EST - EST - Conflicto1

Informacion de los Elementos en Conflicto

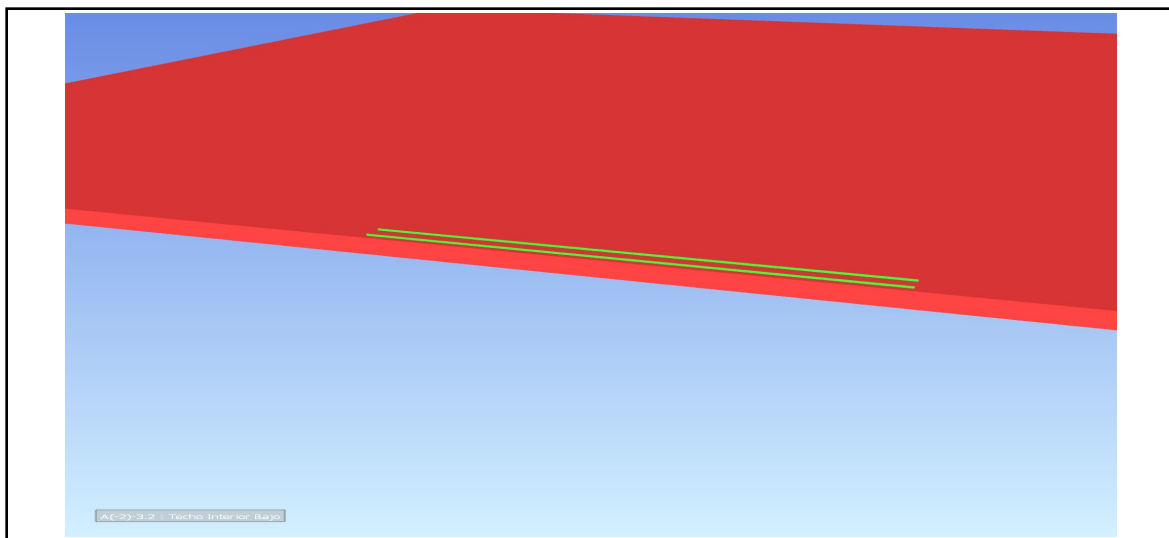
Solucionar	Activo	Fecha	18/8/2020
Ubicación	X	Y	Z
	-2.852	-0.252	2.440
	Elemento 1	Elemento 2	
Id	318182	654296	
Nombre	Losa de cimentación	62C085	
Tipo	Cimentación estructural: Losa d cimentación: Losa Segundo Piso	Armazón estructural	
Nivel	Nivel 2	Nivel 2	
Ejes	A-3.2 : Nivel 1		
Distancia Interferencia	-0.012		
Notas:

EST - EST - Conflicto2

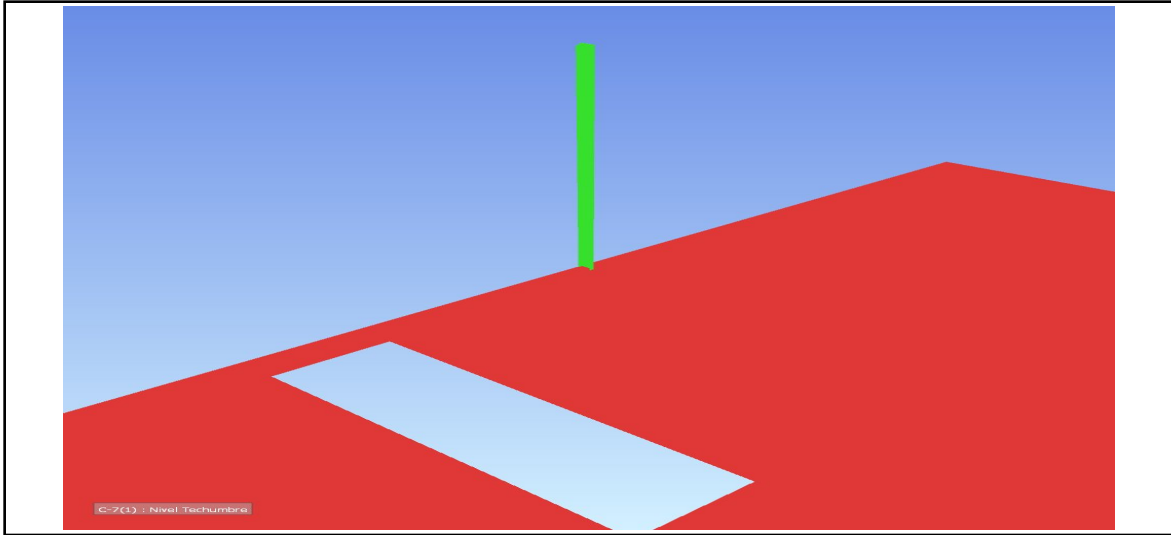
Solucionar	Activo	Fecha	18/8/2020
Ubicación	X	Y	Z
	-2.812	-0.078	2.440
	Elemento 1	Elemento 2	
Id	318182	652621	
Nombre	Losa de cimentación	Perfil U - Metalcom	
Tipo	Cimentación estructural: Losa d cimentación: Losa Segundo Piso	Armazón estructural: Perfil U - etalcom: 92C085	
Nivel	Nivel 2	Nivel 2	
Ejes	A-4 : Nivel 1		
Distancia Interferencia	-0.012		
Notas:

EST - EST - Conflicto3

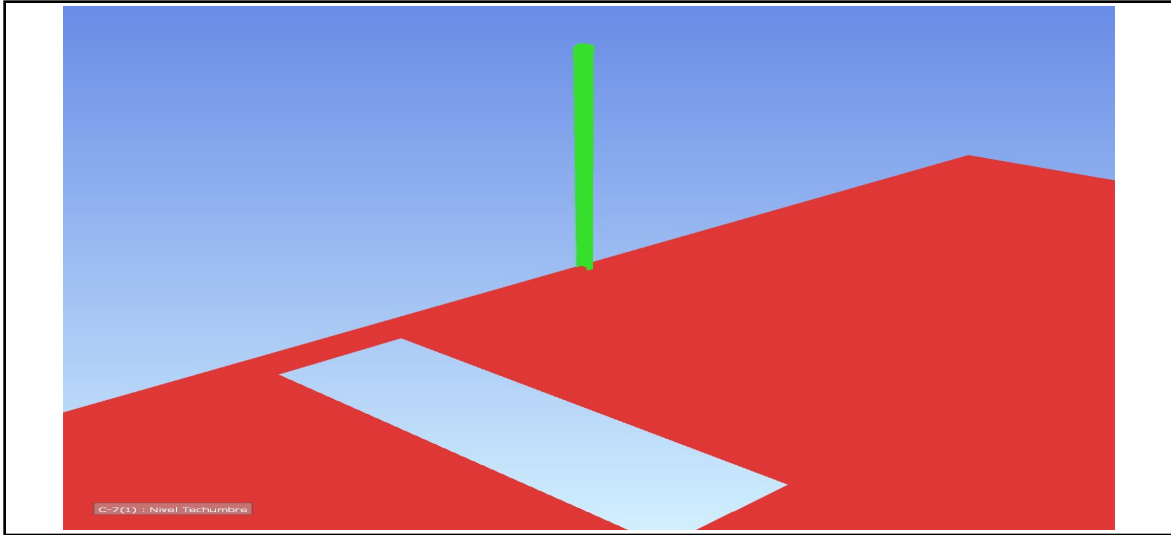
Solucionar	Activo	Fecha	18/8/2020
Ubicación	X	Y	Z
	-2.806	-0.214	2.440
	Elemento 1	Elemento 2	
Id	318182	652537	
Nombre	Losa de cimentación	Perfil C - Metalcom	
Tipo	Cimentación estructural: Losa d cimentación: Losa Segundo Piso	Armazón estructural: Perfil C - etalcom: 90CA085	
Nivel	Nivel 2	Nivel 2	
Ejes	A-3.2 : Nivel 1		
Distancia Interferencia	-0.012		
Notas:

EST - EST - Conflicto4

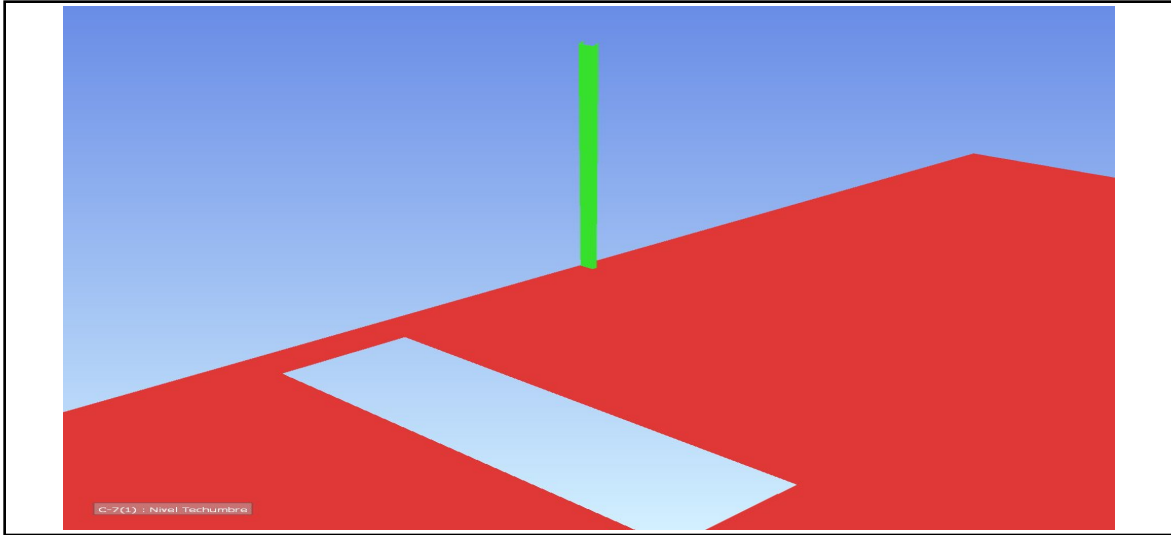
Solucionar	Activo	Fecha	18/8/2020
Ubicación	X	Y	Z
	-2.804	-0.251	2.440
	Elemento 1	Elemento 2	
Id	318182	652417	
Nombre	Losa de cimentación	Perfil U - Metalcom	
Tipo	Cimentación estructural: Losa d cimentación: Losa Segundo Piso	Armazón estructural: Perfil U - etalcom: 92C085	
Nivel	Nivel 2	Nivel 2	
Ejes	A-3.2 : Nivel 1		
Distancia Interferencia	-0.012		
Notas:

EST - EST - Conflicto5

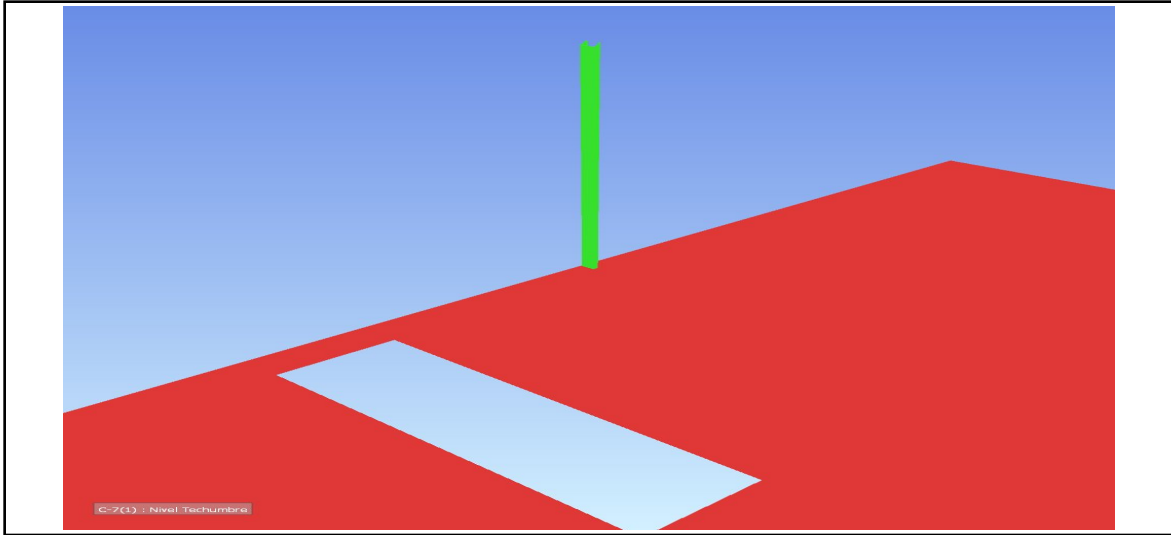
Solucionar	Activo	Fecha	18/8/2020
Ubicación	X	Y	Z
	-2.810	-0.116	2.440
	Elemento 1	Elemento 2	
Id	318182	652580	
Nombre	Losa de cimentación	Perfil C - Metalcom	
Tipo	Cimentación estructural: Losa d cimentación: Losa Segundo Piso	Armazón estructural: Perfil C - etalcom: 90CA085	
Nivel	Nivel 2	Nivel 2	
Ejes	A-3.2 : Nivel 1		
Distancia Interferencia	-0.012		
Notas:

EST - EST - Conflicto6

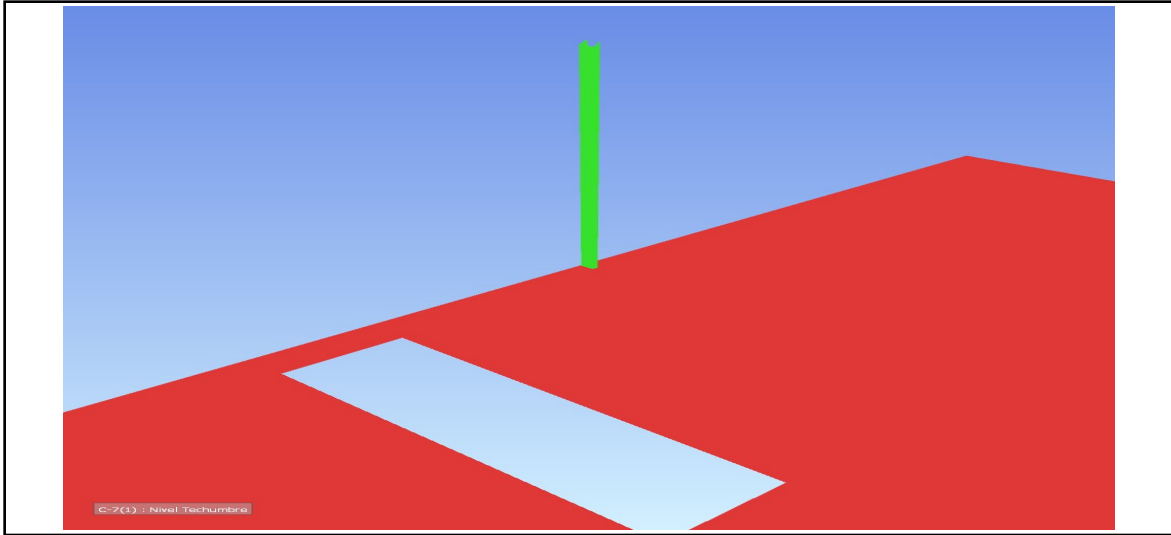
Solucionar	Activo	Fecha	18/8/2020
Ubicación	X	Y	Z
	-2.806	-0.213	2.440
	Elemento 1	Elemento 2	
Id	318182	652845	
Nombre	Losa de cimentación	Perfil C - Metalcom	
Tipo	Cimentación estructural: Losa d cimentación: Losa Segundo Piso	Armazón estructural: Perfil C - etalcom: 90CA085	
Nivel	Nivel 2	Nivel 2	
Ejes	A-3.2 : Nivel 1		
Distancia Interferencia	-0.012		
Notas:

EST - EST - Conflicto7

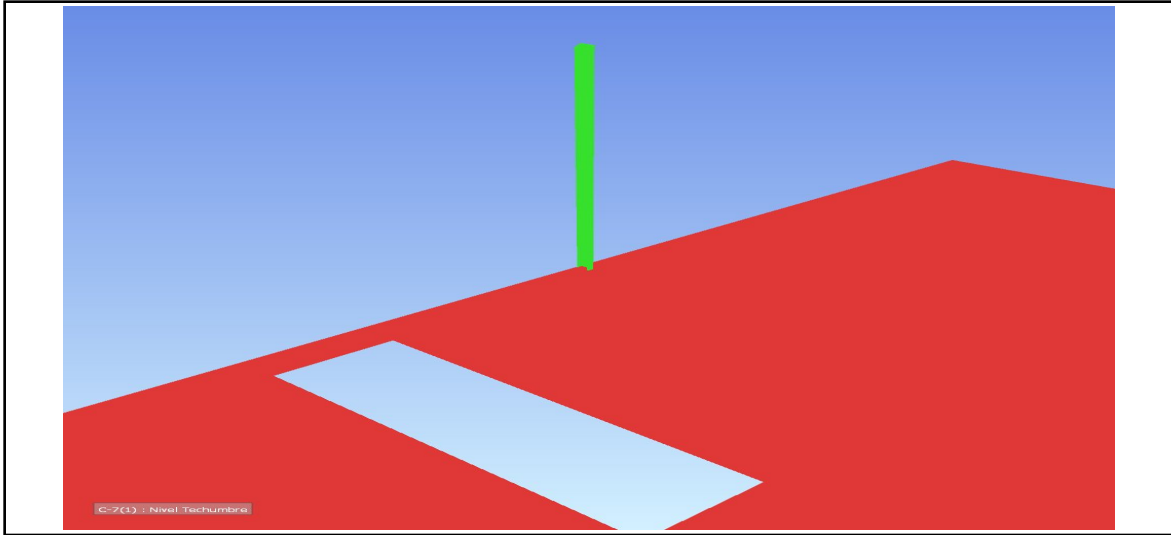
Solucionar	Activo	Fecha	18/8/2020
Ubicación	X	Y	Z
	-2.810	-0.117	2.440
	Elemento 1	Elemento 2	
Id	318182	652892	
Nombre	Losa de cimentación	Perfil C - Metalcom	
Tipo	Cimentación estructural: Losa d cimentación: Losa Segundo Piso	Armazón estructural: Perfil C - etalcom: 90CA085	
Nivel	Nivel 2	Nivel 2	
Ejes	A-3.2 : Nivel 1		
Distancia Interferencia	-0.012		
Notas:

EST - EST - Conflicto8

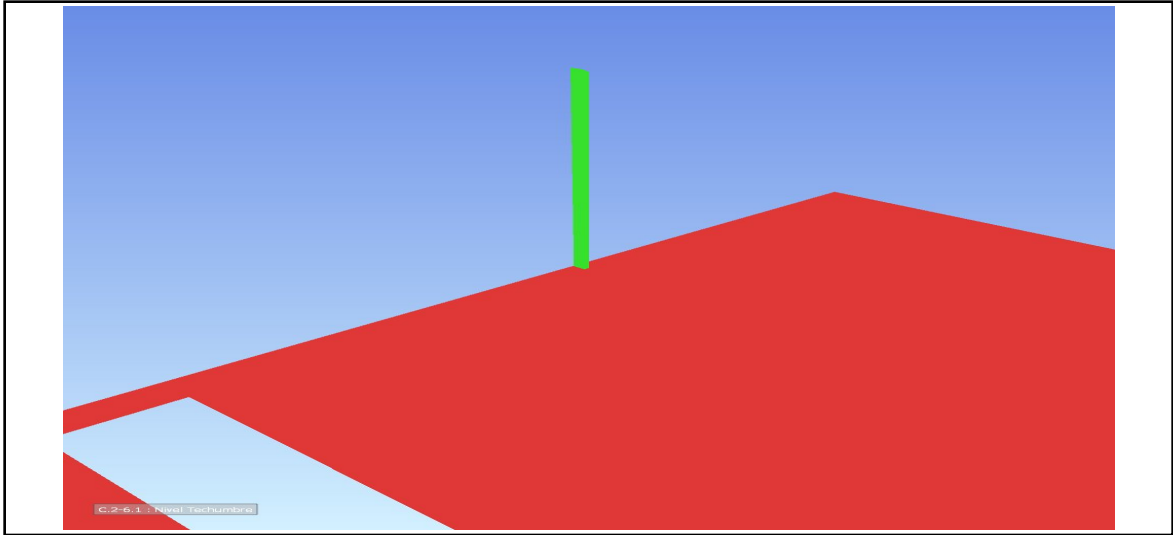
Solucionar	Activo	Fecha	18/8/2020
Ubicación	X	Y	Z
	-2.777	1.155	2.440
	Elemento 1	Elemento 2	
Id	318182	653238	
Nombre	Losa de cimentación	Perfil C - Metalcom	
Tipo	Cimentación estructural: Losa d cimentación: Losa Segundo Piso	Armazón estructural: Perfil C - etalcom: 90CA085	
Nivel	Nivel 2	Nivel 2	
Ejes	A-2.1 : Nivel 1		
Distancia Interferencia	-0.012		
Notas:

EST - EST - Conflicto9

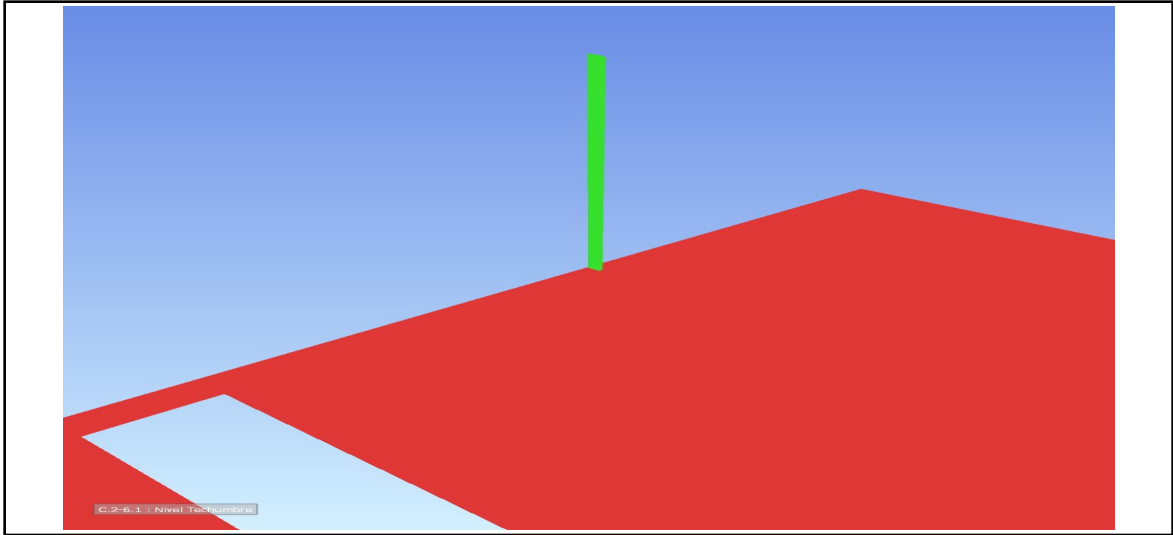
Solucionar	Activo	Fecha	18/8/2020
Ubicación	X	Y	Z
	-2.858	0.981	2.440
	Elemento 1	Elemento 2	
Id	318182	653242	
Nombre	Losa de cimentación	Perfil U - Metalcom	
Tipo	Cimentación estructural: Losa d cimentación: Losa Segundo Piso	Armazón estructural: Perfil U - etalcom: 92C085	
Nivel	Nivel 2	Nivel 2	
Ejes	A-2.1 : Nivel 1		
Distancia Interferencia	-0.012		
Notas:

EST - EST - Conflicto10

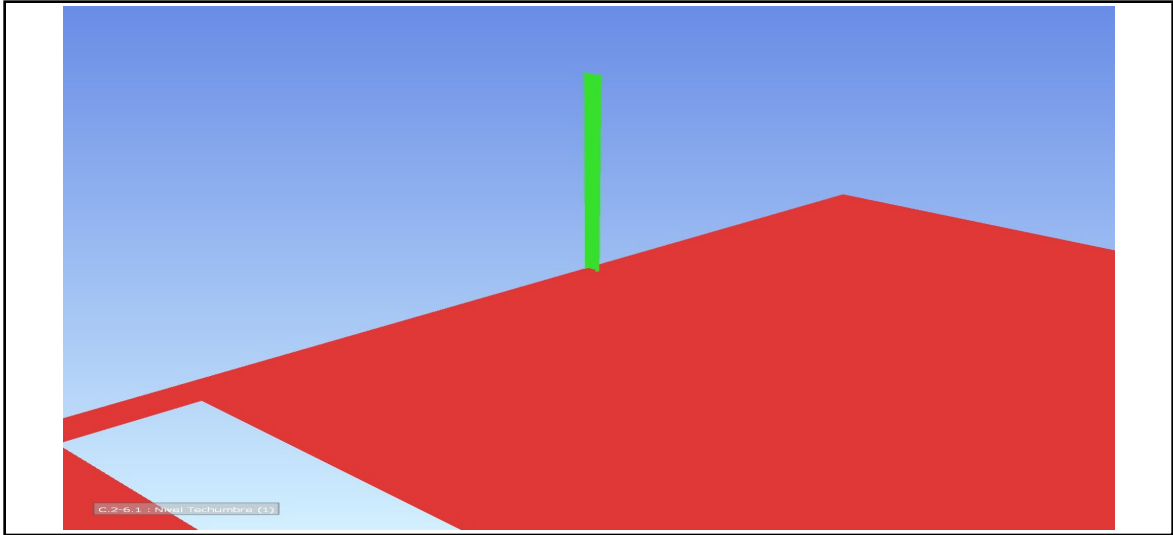
Solucionar	Activo	Fecha	18/8/2020
Ubicación	X	Y	Z
	-2.863	1.156	2.440
	Elemento 1	Elemento 2	
Id	318182	653236	
Nombre	Losa de cimentación	Perfil U - Metalcom	
Tipo	Cimentación estructural: Losa d cimentación: Losa Segundo Piso	Armazón estructural: Perfil U - etalcom: 92C085	
Nivel	Nivel 2	Nivel 2	
Ejes	A-2.1 : Nivel 1		
Distancia Interferencia	-0.012		
Notas:

EST - EST - Conflicto11

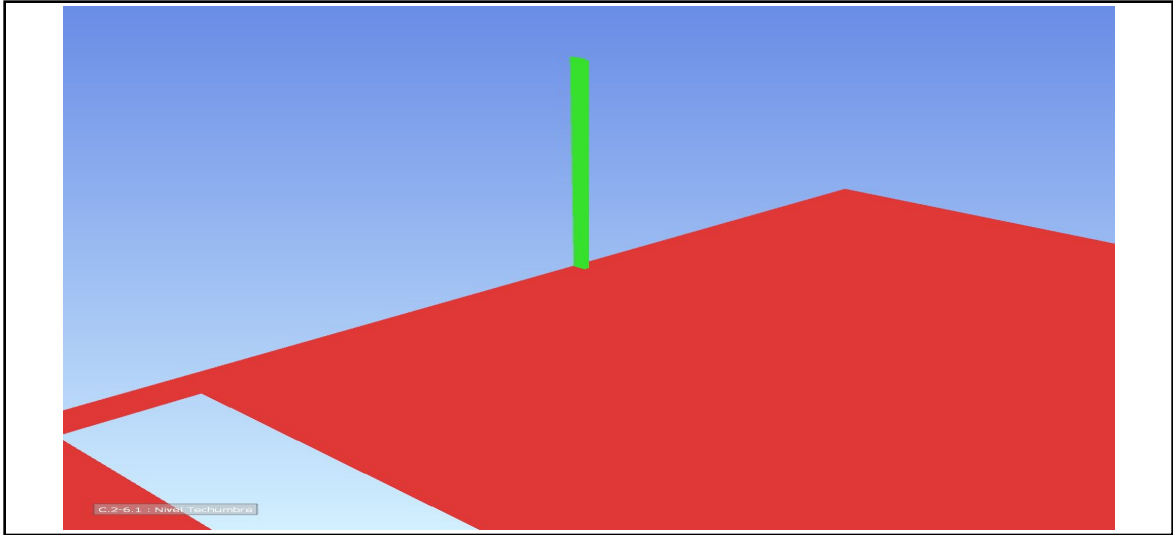
Solucionar	Activo	Fecha	18/8/2020
Ubicación	X	Y	Z
	-2.777	1.058	2.440
	Elemento 1	Elemento 2	
Id	318182	653246	
Nombre	Losa de cimentación	Perfil C - Metalcom	
Tipo	Cimentación estructural: Losa d cimentación: Losa Segundo Piso	Armazón estructural: Perfil C - etalcom: 90CA085	
Nivel	Nivel 2	Nivel 2	
Ejes	A-2.1 : Nivel 1		
Distancia Interferencia	-0.012		
Notas:

EST - EST - Conflicto12

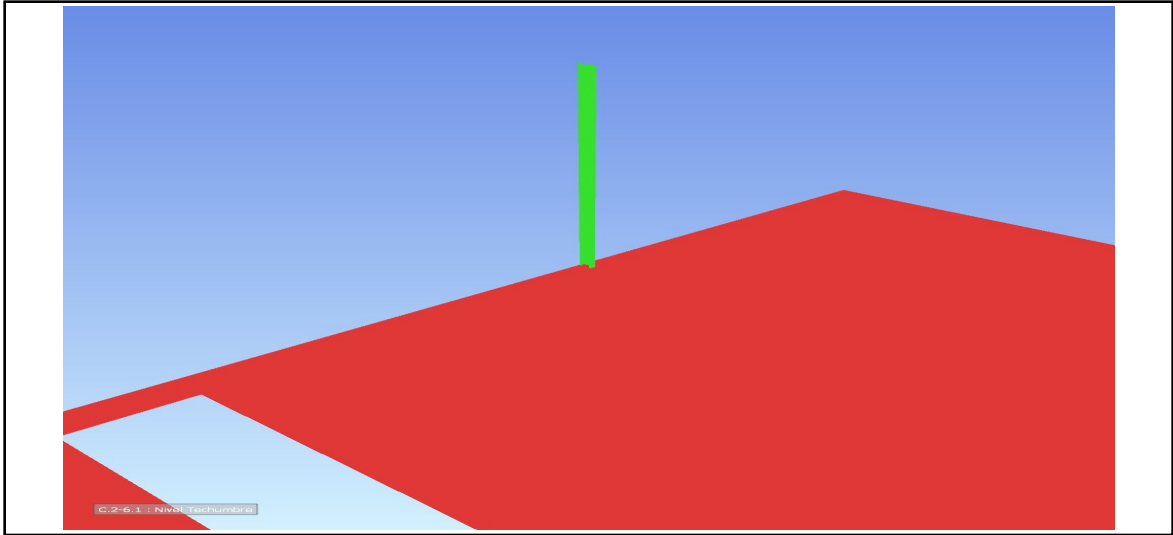
Solucionar	Activo	Fecha	18/8/2020
Ubicación	X	Y	Z
	-2.789	1.079	2.440
	Elemento 1	Elemento 2	
Id	318182	653244	
Nombre	Losa de cimentación	Perfil C - Metalcom	
Tipo	Cimentación estructural: Losa d cimentación: Losa Segundo Piso	Armazón estructural: Perfil C - etalcom: 90CA085	
Nivel	Nivel 2	Nivel 2	
Ejes	A-2.1 : Nivel 1		
Distancia Interferencia	-0.012		
Notas:

EST - EST - Conflicto13

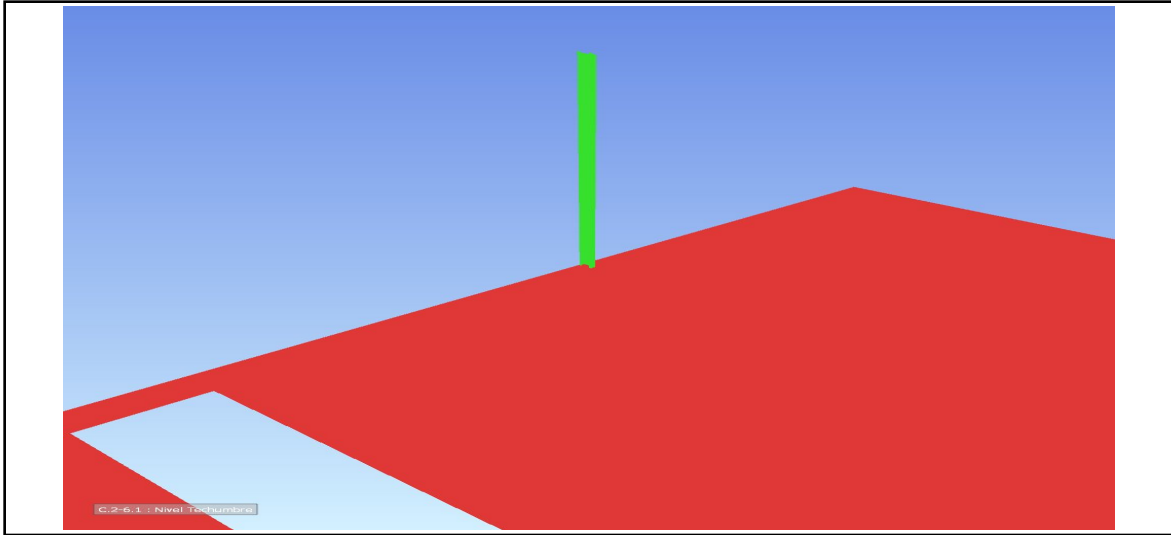
Solucionar	Activo	Fecha	18/8/2020
Ubicación	X	Y	Z
	-2.789	0.982	2.440
	Elemento 1	Elemento 2	
Id	318182	653240	
Nombre	Losa de cimentación	Perfil C - Metalcom	
Tipo	Cimentación estructural: Losa d cimentación: Losa Segundo Piso	Armazón estructural: Perfil C - etalcom: 90CA085	
Nivel	Nivel 2	Nivel 2	
Ejes	A-2.1 : Nivel 1		
Distancia Interferencia	-0.012		
Notas:
